改善箇所説明図

改善の内容

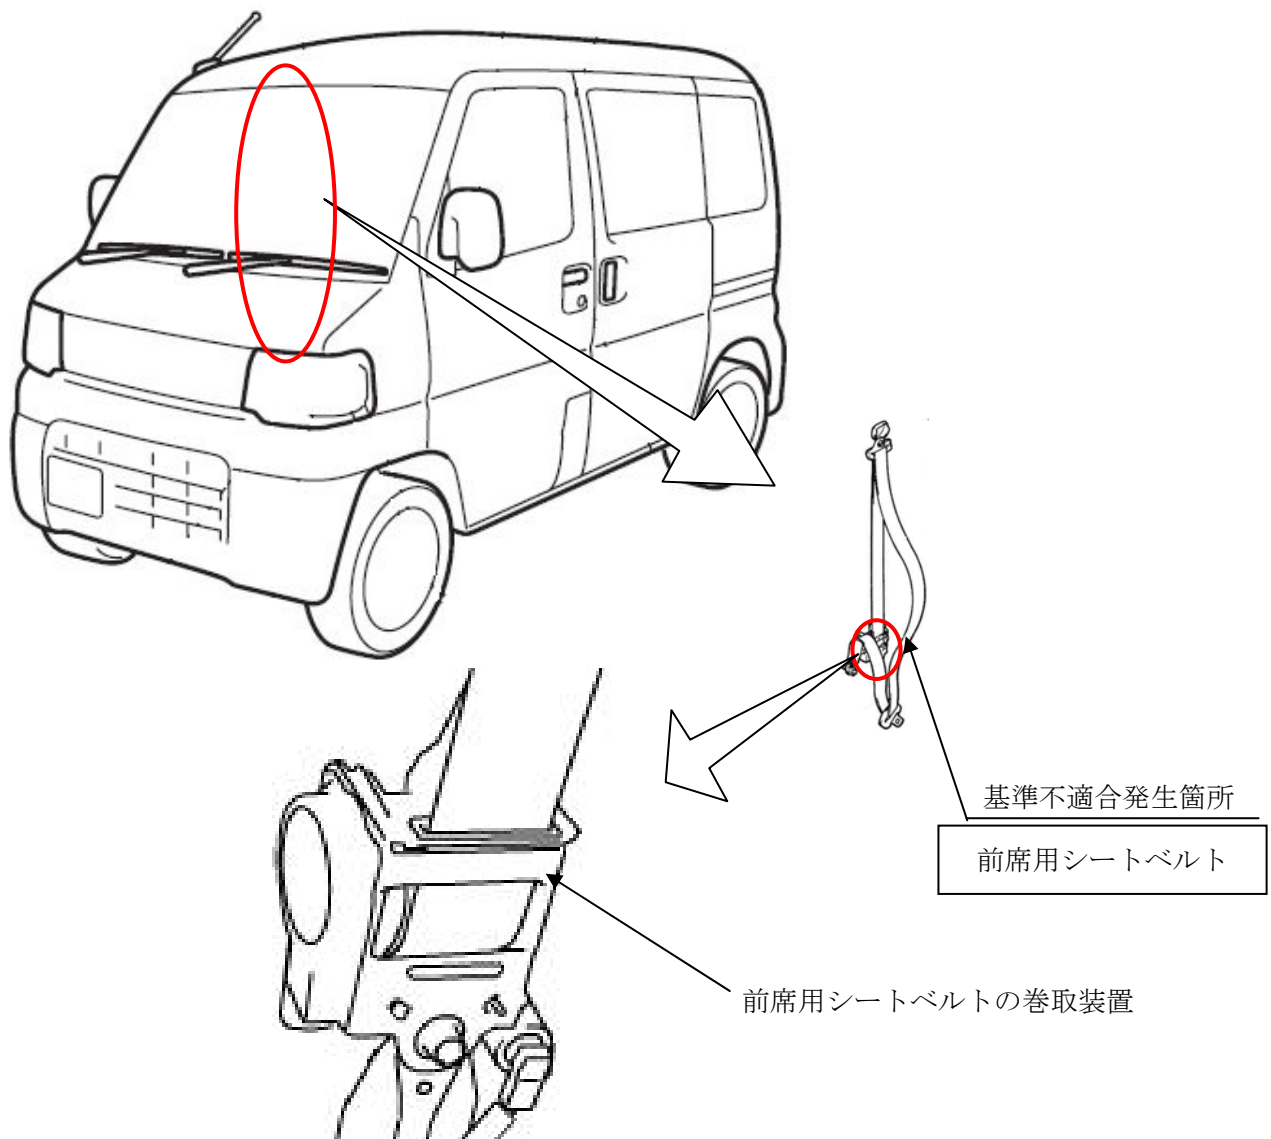
前席用シートベルトにおいて、巻取装置内部のロック機構部の製造方法が不適切なため、圧入部が緩み、シートベルト脱着時に異音や引っ掛かりが発生するおそれがある。そのまま使用を続けると、最悪の場合、圧入部品が外れ、衝突時にシートベルトのロックが作動しなくなる。

全車両、当該シートベルトを点検し、圧入部が緩んでいないものは、当該巻取装置の内部に緩み対策部品を取り付ける。圧入部が緩んでいるものは、当該シートベルトを良品に交換する。
